ПАСПОРТ
ДОСТУПНОСТИ ОБЪЕКТА СОЦИАЛЬНОЙ ИНФРАСТРУКТУРЫ
НА ДОСТУПНОСТЬ ДЛЯ ИНВАЛИДОВ И МАЛОМОБИЛЬНЫХ ГРУПП НАСЕЛЕНИЯ

(Заключение по обследованию объекта социальной инфраструктуры)

Автономное учреждение
«Центр физкультурно-оздоровительной работы
Уватского муниципального района»
гостиница биатлонного центра им. А.И. Тихонова
Тюменская область, Уватский район, с. Уват, ул. Спортивная, 17

ПАСПОРТ ДОСТУПНОСТИ
объекта социальной инфраструктуры (ОСИ)
№ 214-ОО

Фотография №2/1

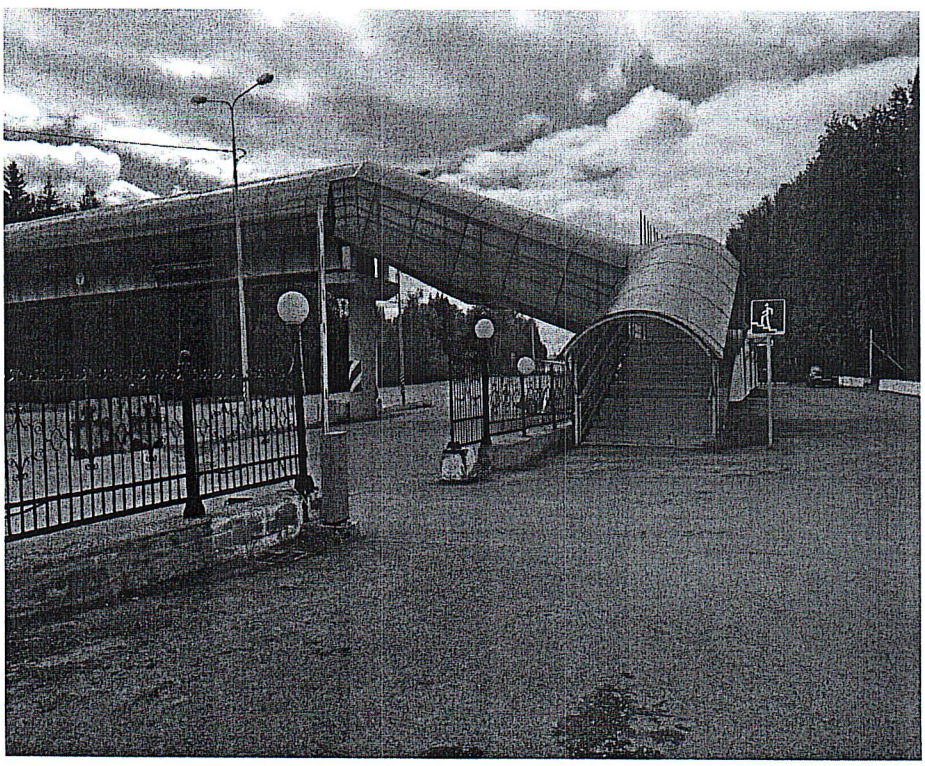
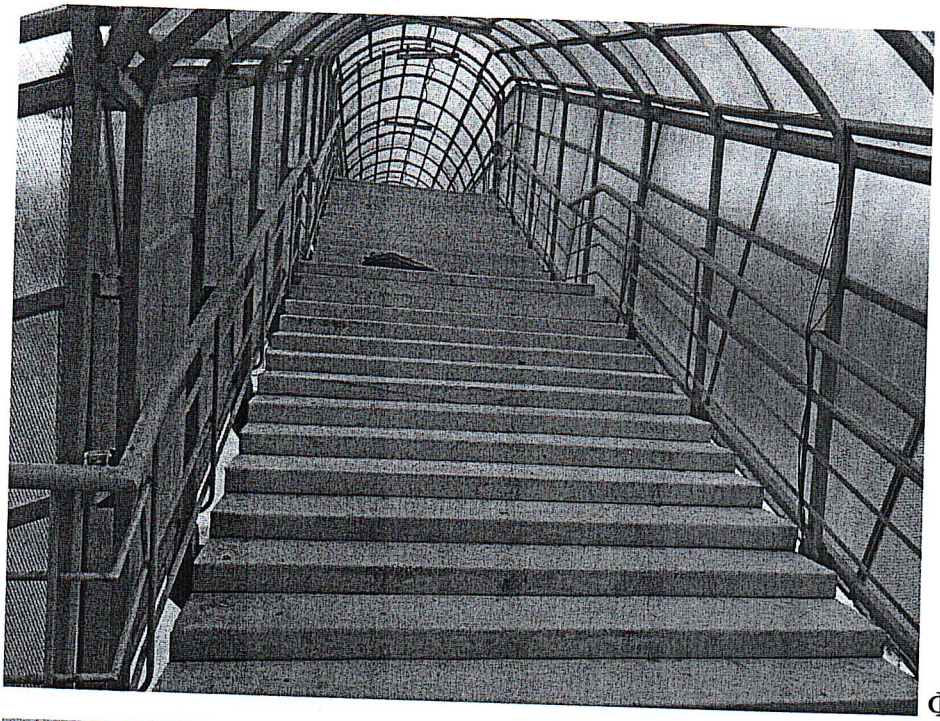
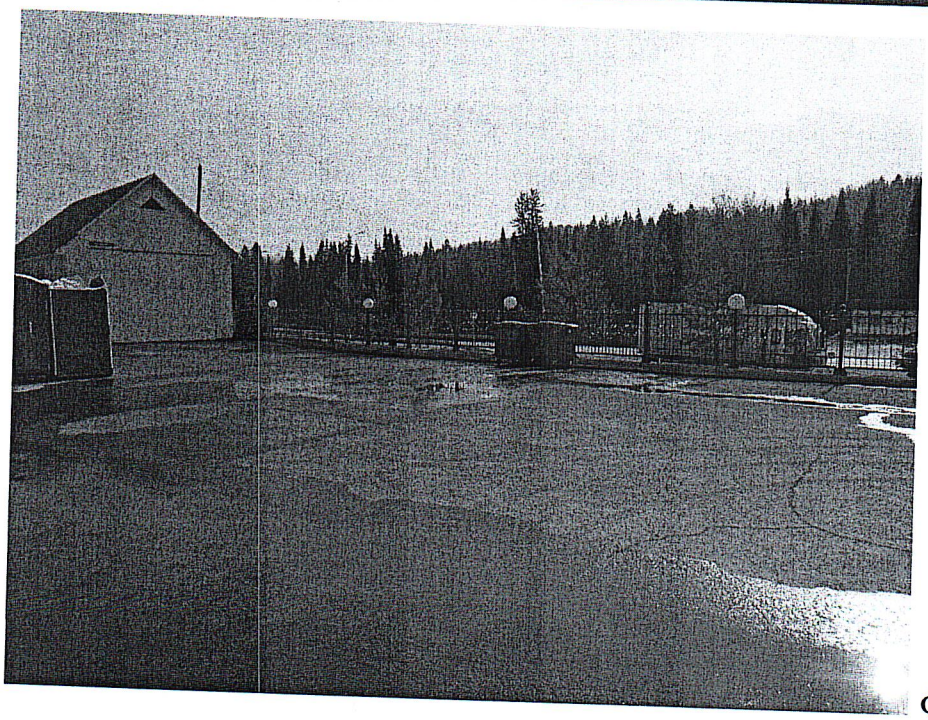
1.3	Лестница (наружная надземного	есть	-	2, 2/1, 2/2, 2/3	-отсутствует наземный предупреждающий тактильно-	-	-обустроить наземный тактильно-контрастный	Текущий ремонт, индивидуальное

перехода)				контрастный указатель, перед лестницей надземного перехода; -краевые ступени лестницы не выделены контрастным цветом; -конструкция установленных поручней не соответствует требованиям ГОСТ Р 51261-2017 (отсутствуют завершающие травмобезопасные горизонтальные части поручня); - лестница не продублирована стационарным пандусом или подъемным устройством.		указатель, выполняющий функцию предупреждения за 0,3м до краевой ступени глубиной 0,5-0,6м; -выделить проступь краевых ступеней лестничных маршей контрастным цветом за 0,03-0,04м от края проступи шириной 0,08-0,1м; -установить завершающие травмобезопасные горизонтальные части поручня длиннее марша лестницы на 0,3м; -продублировать лестницу стационарным пандусом или подъемным устройством, если нельзя организовать для МГН наземный проход.	решение с ТСР

Фотография №6

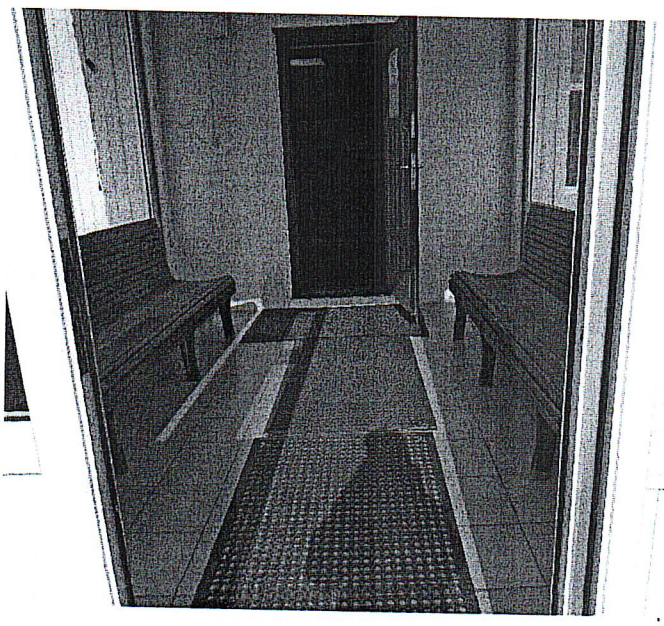
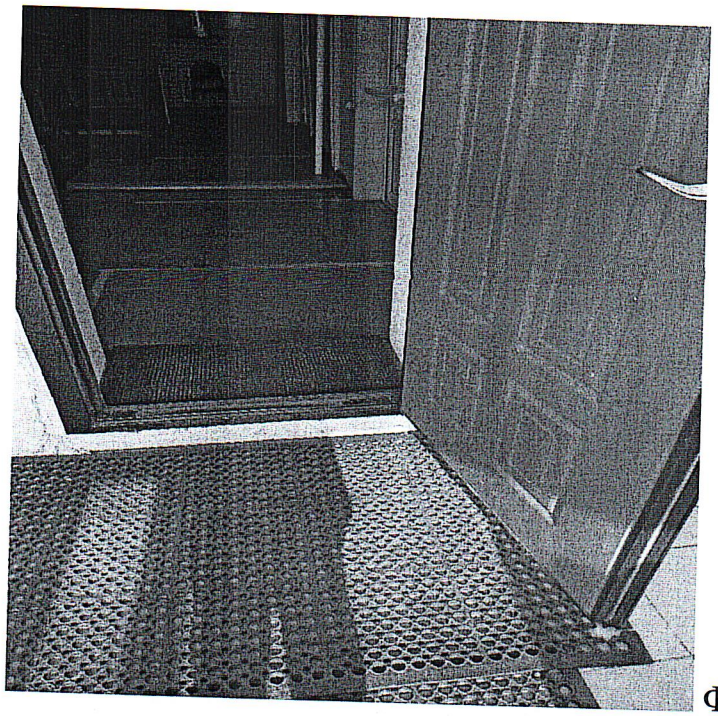
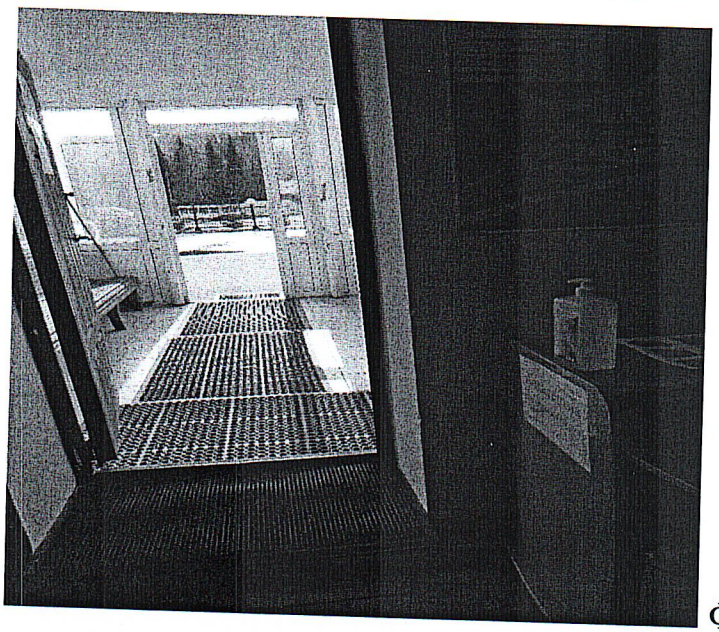
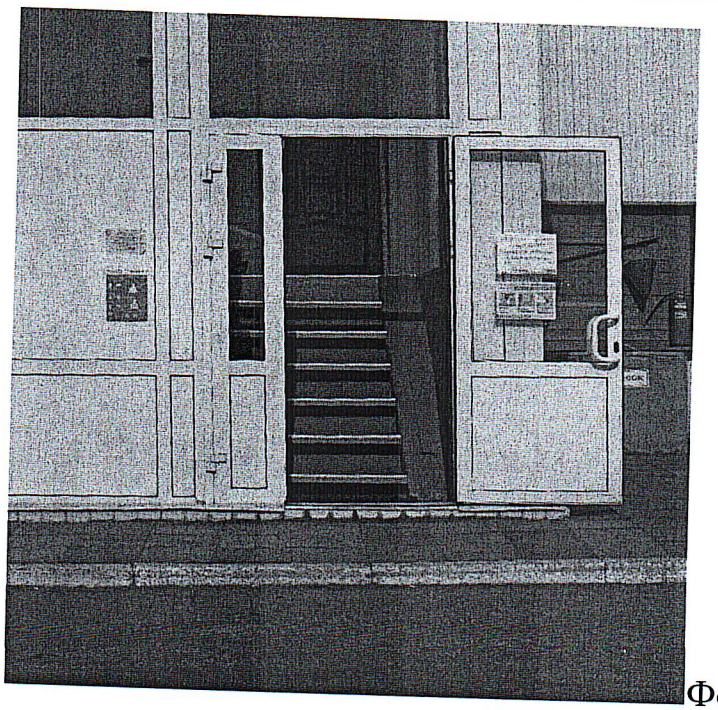
2.3	Входная площадка (перед дверью главного входа)	нет	-	-	-	-	-	-
2.4	Дверь (входная наружная, внутренняя главного входа)	есть	-	5-9	- отсутствует предупреждающий наземный тактильно-контрастный указатель; -отсутствует информационная табличка с наименованием учреждения дублированная шрифтом Брайля; -отсутствует электронное информационное табло (бегущая строка); -ширина рабочей створки двери менее 0,9м;	С, К, О, Г,У	- обустроить наземный тактильно-контрастный указатель, выполняющий функцию предупреждения, за 0,3м до препятствия при открывании двери от себя, на ширину рабочей створки двери при открывании на себя, глубиной 0,5-0,6м; -установить электронное	Текущий ремонт, индивидуальное решение с ТСР, организационные мероприятия

-высота одиночной ступени, порога более 0,014м; -контур, ручки пластиковых дверей не выделены контрастным цветом; - отсутствует предупреждающая яркая контрастная маркировка на прозрачном полотне двери; -отсутствуют пиктограммы «доступность для инвалидов»; -перед наружной дверью присутствует препятствие в виде грязезащитной решетки высотой более 0,014м; -отсутствует кнопка вызова помощи.		информационное табло (бегущая строка); -установить информационную табличку с наименованием учреждения дублированную шрифтом Брайля рядом с дверью со стороны дверной ручки на высоте от 1,2 до 1,6м; -контур двери выделить контрастным цветом или световыми маяками; -дверные ручки выделить контрастным цветом; -на прозрачное полотно двери установить яркую контрастную маркировку (в виде полосы, форме круга, декоративного рисунка или, фирменного знака) на высоте 1,3-1,4м; - установить пиктограммы доступности объекта (после адаптации); -сопряжение пешеходного пути с одиночной ступенью наружной двери главного входа выполнить с плавным понижением (от наружной двери с 5% продольным уклоном); -предусмотреть приставной мини-пандус к порогу внутренней двери главного входа; -грязезащитную решетку установить на одном уровне с поверхностью пешеходного пути; -около двери главного входа установить кнопку вызова помощи с пиктограммой в досягаемом месте; -установить указатель направления движения,

Фотография №12

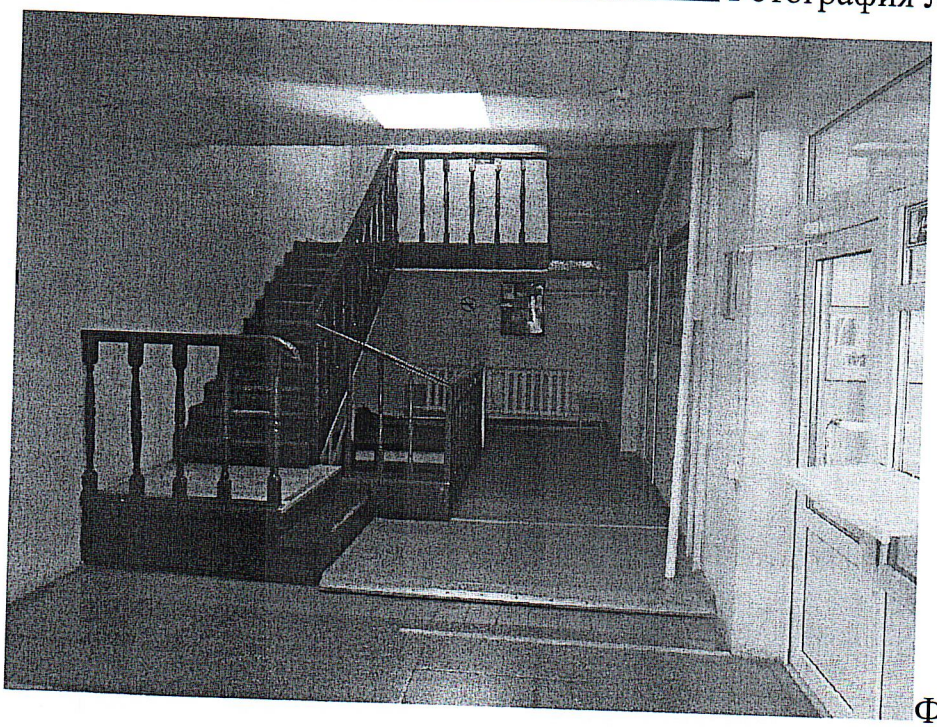
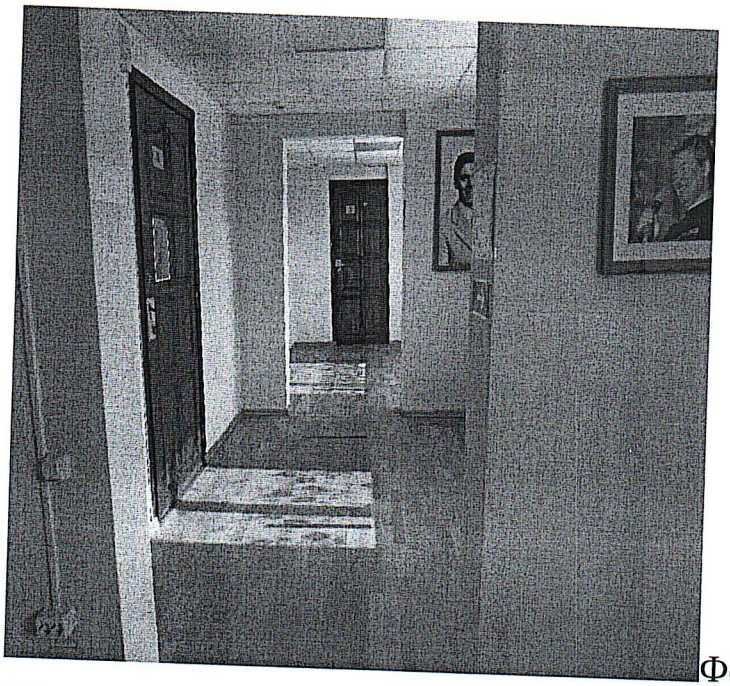
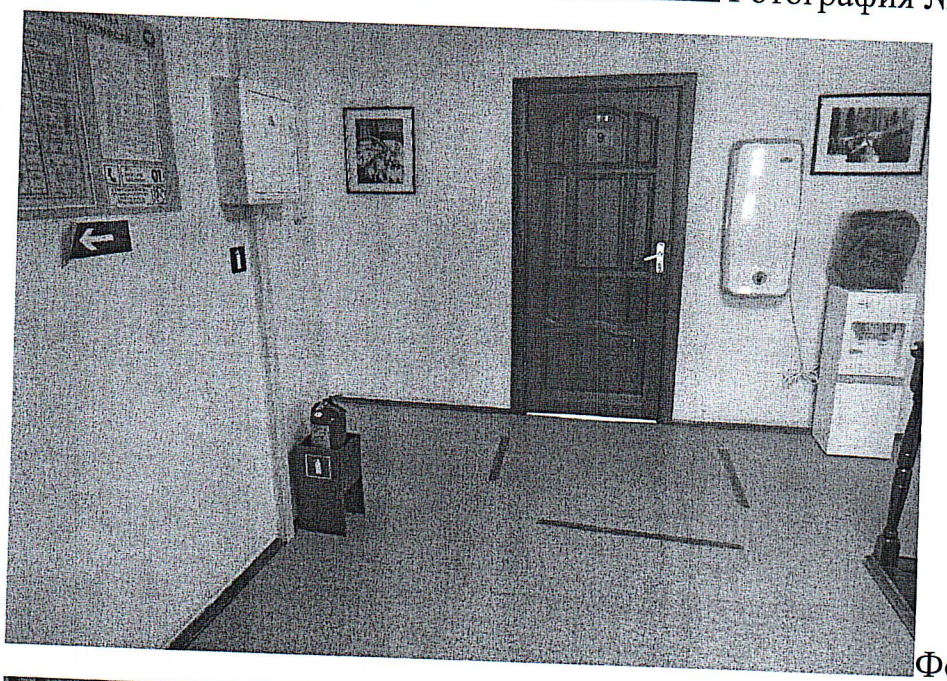
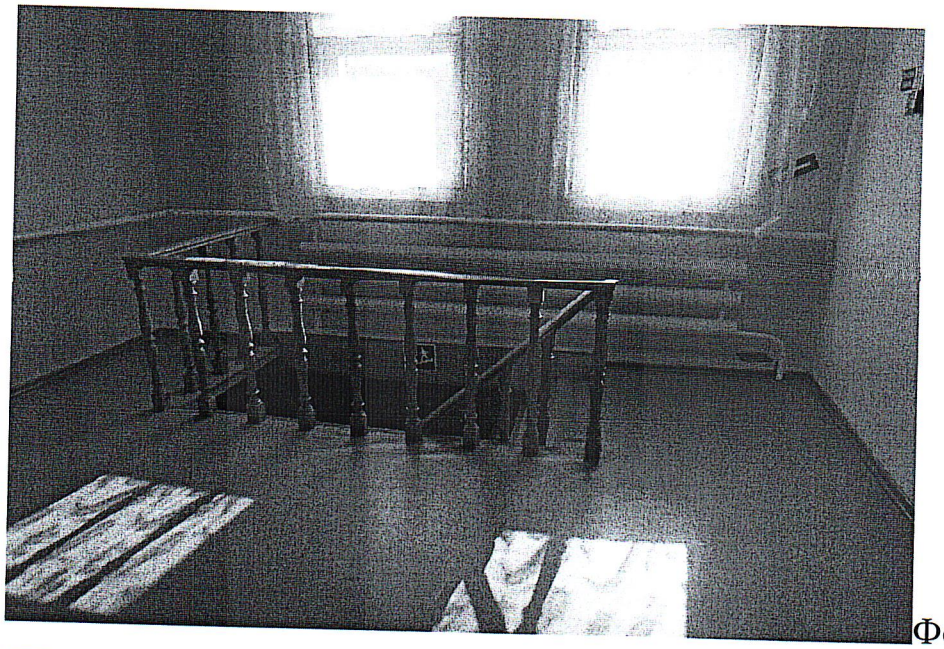
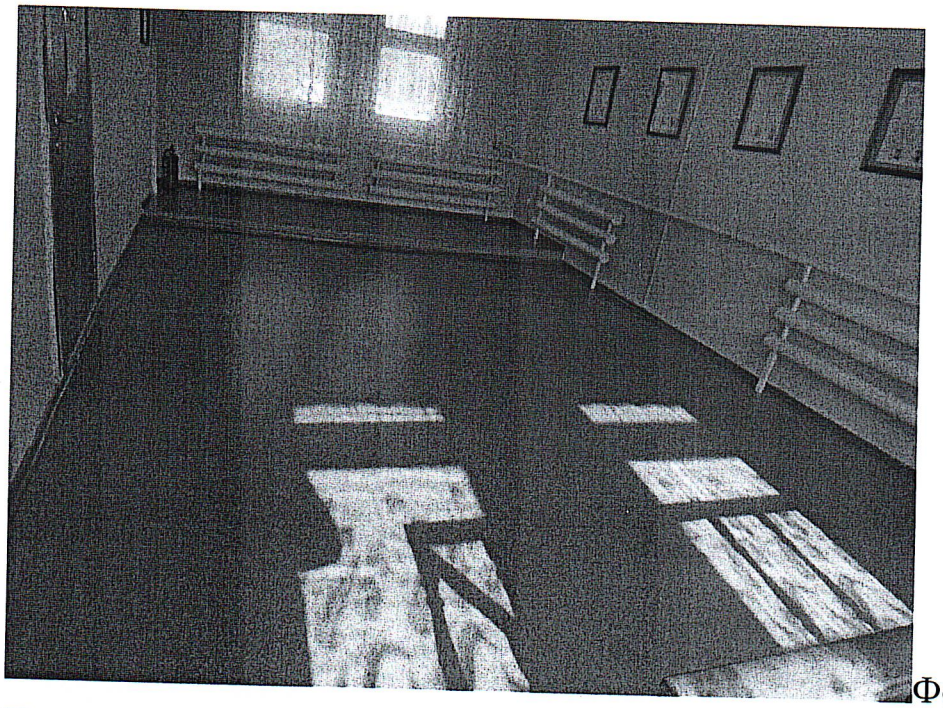
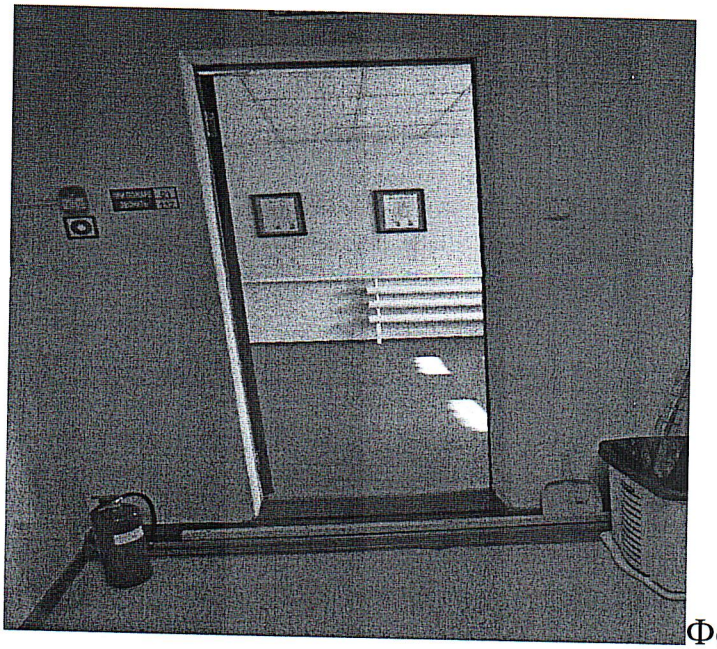
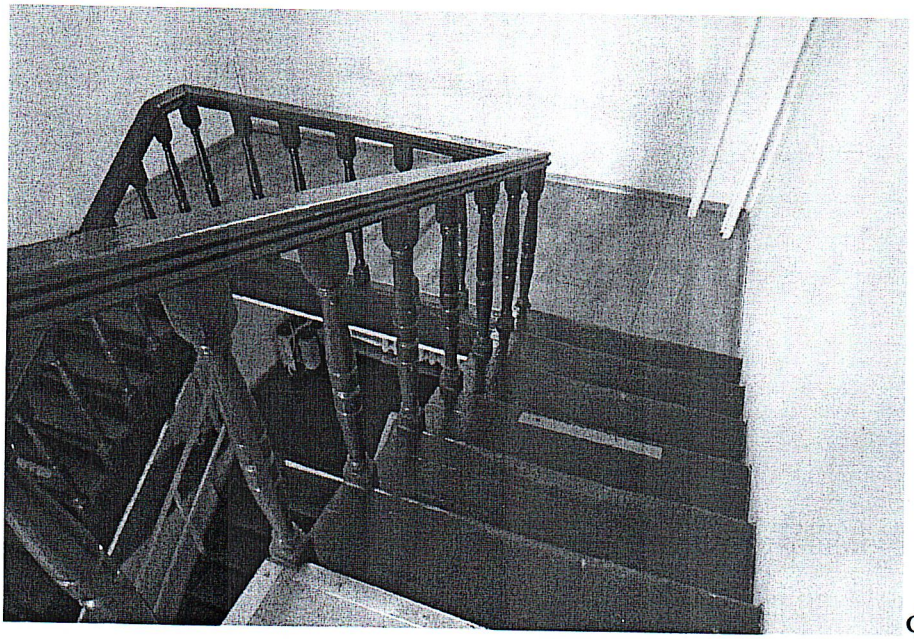
3.1	Коридор (вестибюль, галерея, балкон, фойе)	есть	по плану	12-25	-отсутствует информационная табличка (оказание ситуационной помощи); -около входной двери в фойе встречается препятствие в виде одиночной ступени высотой более 0,014м; -край одиночной ступени не выделен контрастным цветом; -отсутствуют **тактильные** указатели, пиктограммы.	К, О, С, У,Г	- установить информационную табличку «оказание ситуационной помощи»; - выделить край одиночной ступени (проступь) контрастным цветом за 0,03-0,04м от края проступи шириной 0,08-0,1м; -к одиночной ступени, около входной двери, предусмотреть приставной мини-пандус; -установить **тактильные** указатели, пиктограммы на путях движения.	Текущий ремонт, индивидуальное решение с ТСР, организационные мероприятия
